► Atelier collaboratif n°3

Action de compensation zone humide par rapport à un projet de rocade de l'Agglomération de Bourges (18).

Le projet de voirie - Localisation

Le projet de voirie - état des lieux

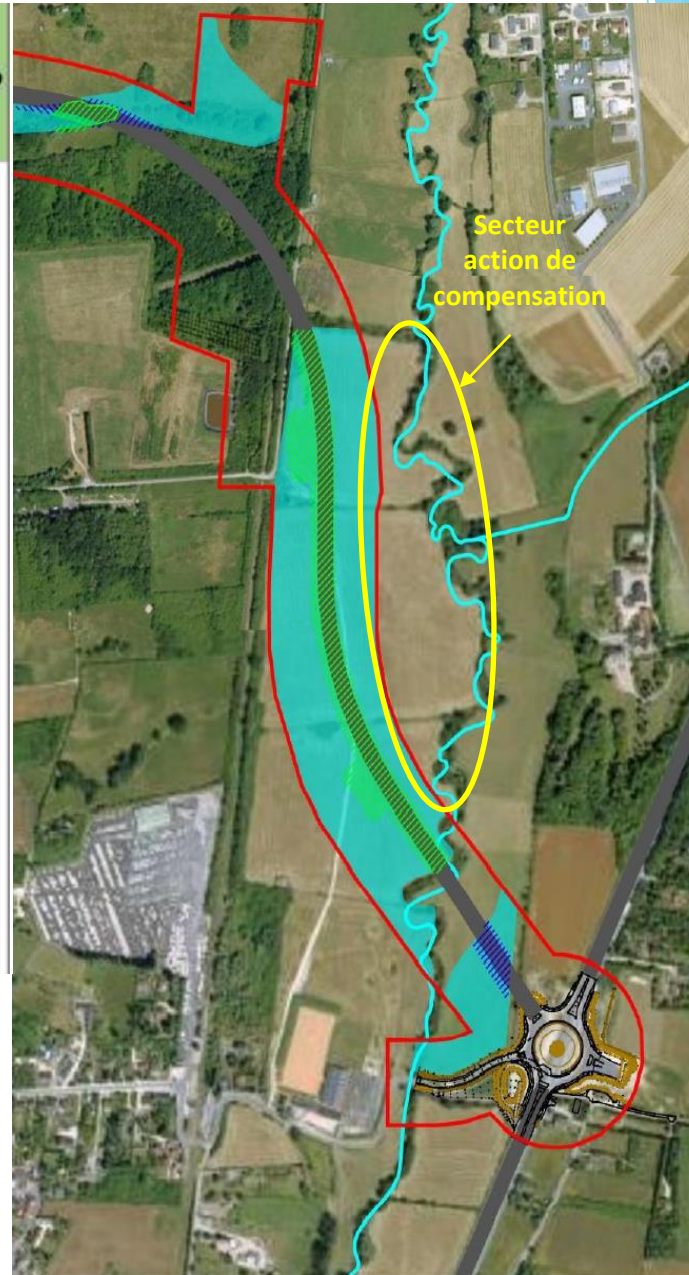
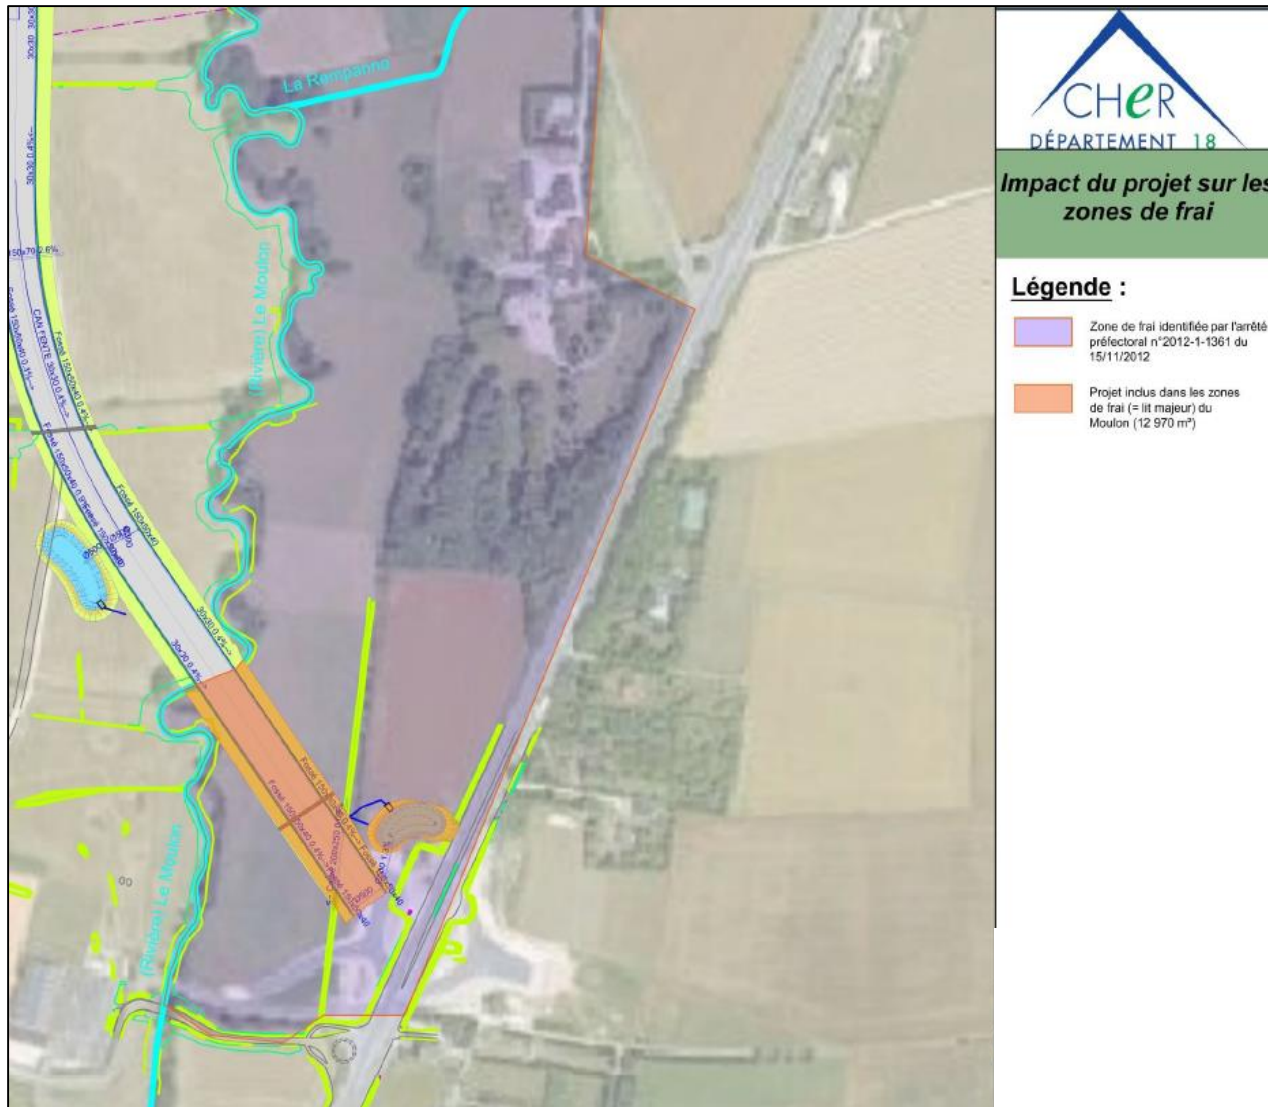
Remarque :
Pas de sondages sur la zone à compenser.

Le projet : Compensation de prairie humide

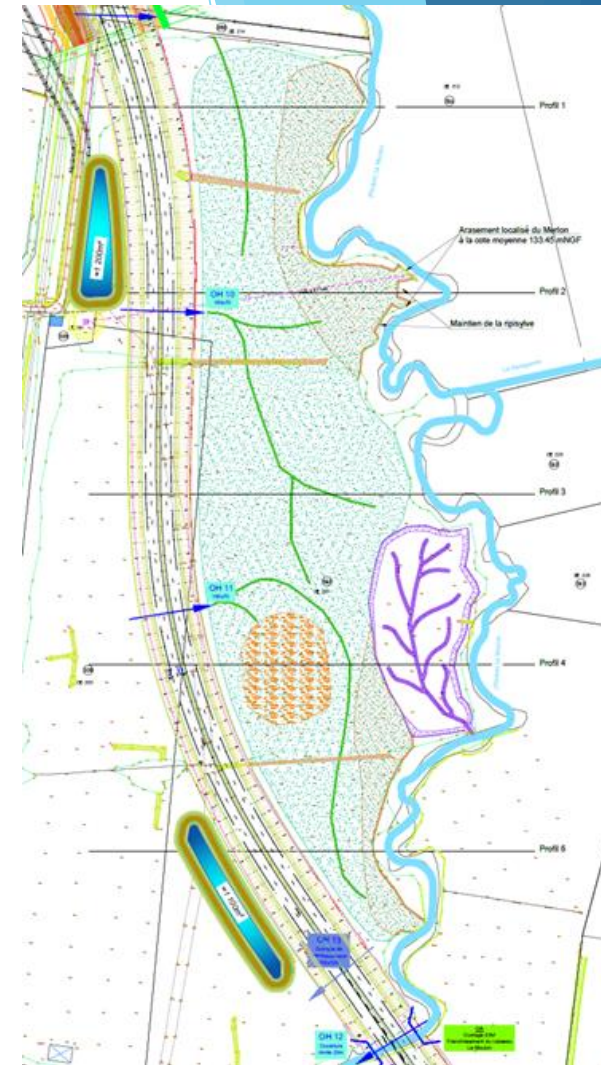
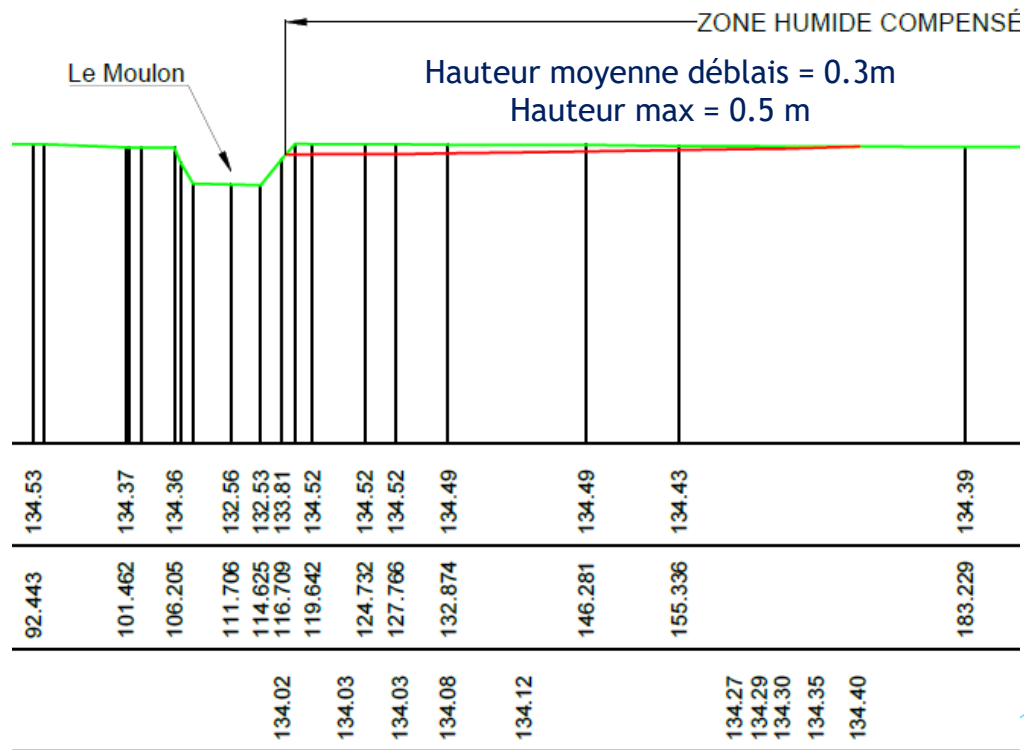
Interrogation SIVY : Même parcelle que celle dégradée, prairie humide fonctionnelle? Sols de zones Humides?

Le projet : Compensation de frayère

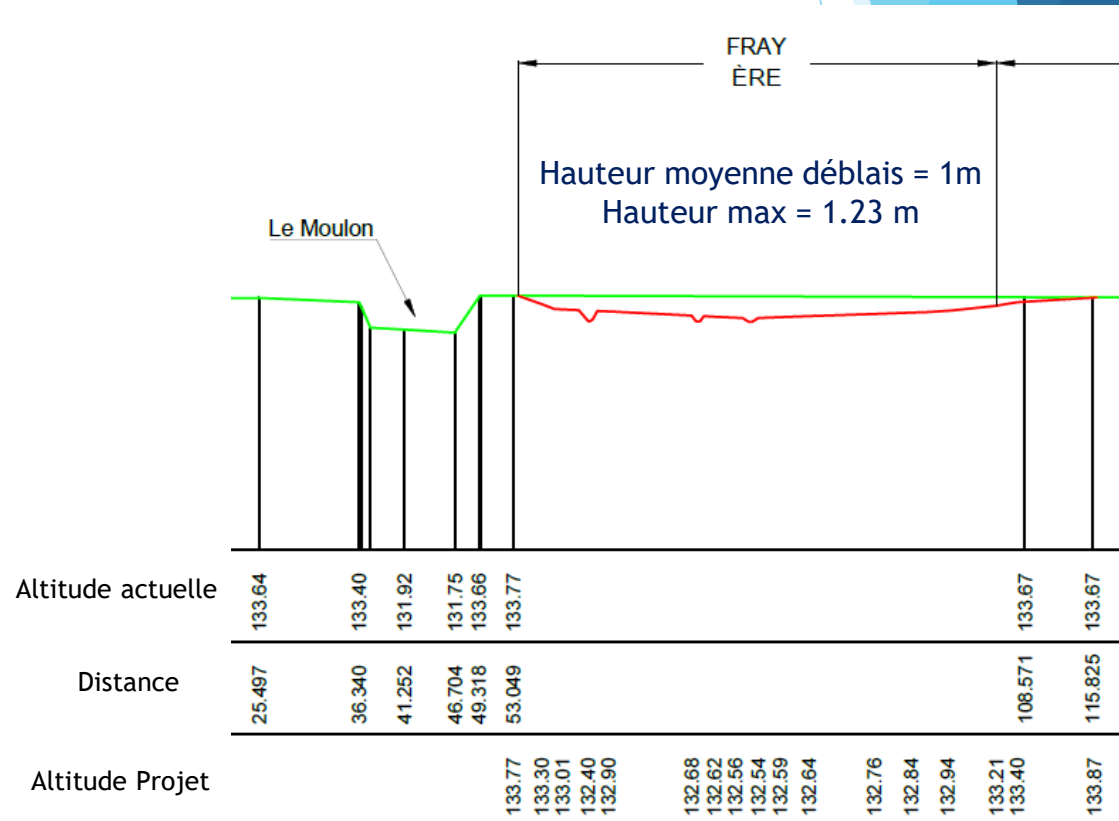
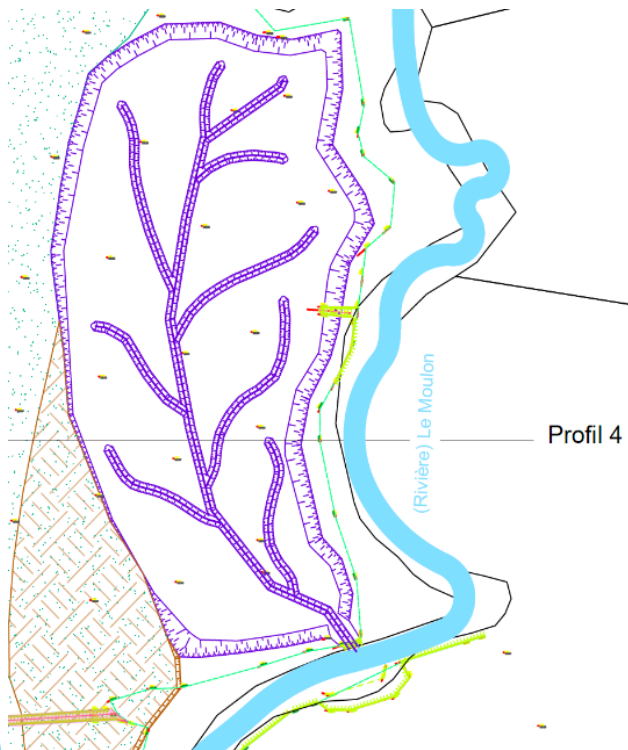
Interrogation SIVY : Devenir des déblais? Sols de zones Humides? Compatibilité avec hydrologie locale? Drainage des sols?

Interrogation FDDPPMA : Optimum de fonctionnement à 0.4 ha.
